From: Tiit Timberg <tiit.timberg@rmk.ee>
Sent: Thursday, October 31, 2024 9:43 AM
To: Kristjan Pärnaste <kristjan@forber.ee>
Cc: Tanel Täheste <tanel.taheste@rmk.ee>; Velvo Mallene <velvo.mallene@rmk.ee>
Subject: Lustiaia tee äärse laoplatsti SV104 korrastamine

Hr Kristjan Pärnaste
Forber Grupp OÜ

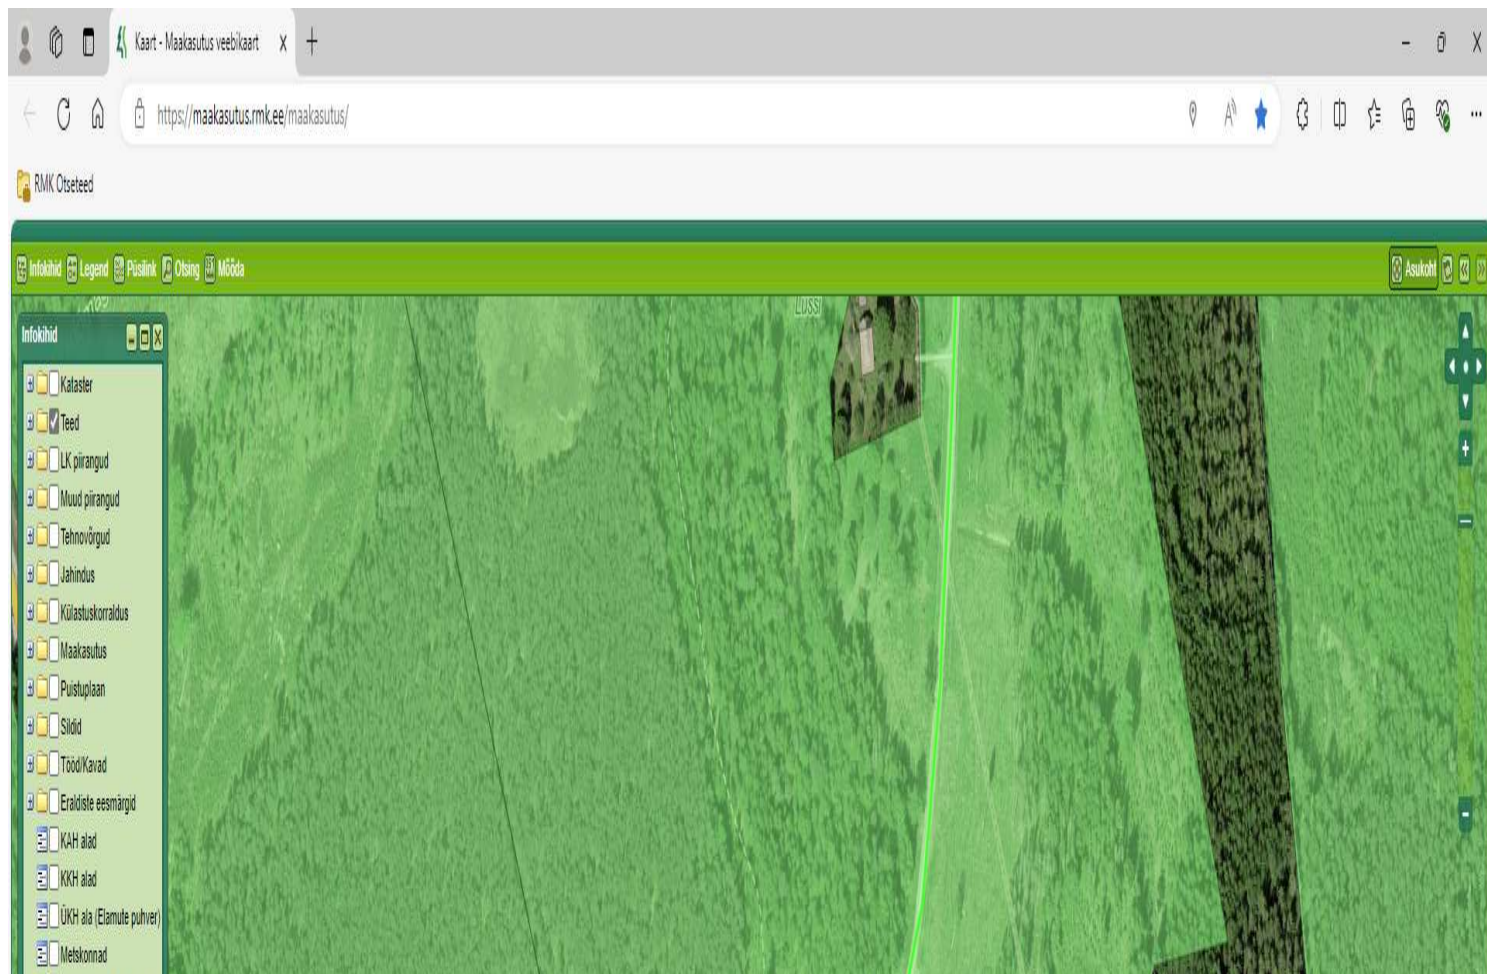
Vaatasin eile üle Lustiaia tee äärse SV104 laoplatsti korrastamise. Hakkpuidu laoplatst on silutud ja korras. Täiendavat tööd vajab teelõik ja mahasõit. Lustiaia 1 fotolt on näha, et muda on silutud kruuskatte peale. Lustiaia 2 fotolt on näha, et kruusase mahasõidu peale on silutud muda jm orgaanika. Selgitan, et Lustiaia tee koos mahasõitudega on rekonstrueeritud 2020.aastal. Teelõigu kruuskattelt ja mahasõidu kruuskattelt on vajalik orgaanika eemaldada, vastasel korral see seguneb kruusaga ja kruuskatte kvaliteet halveneb. Palun otsustage, et kas teete täiendava muda koorimine ja/või tehakse muda koorimine ja kattekruusa (fraktsioon 0-3 cm) õhukese kihi laotamine.
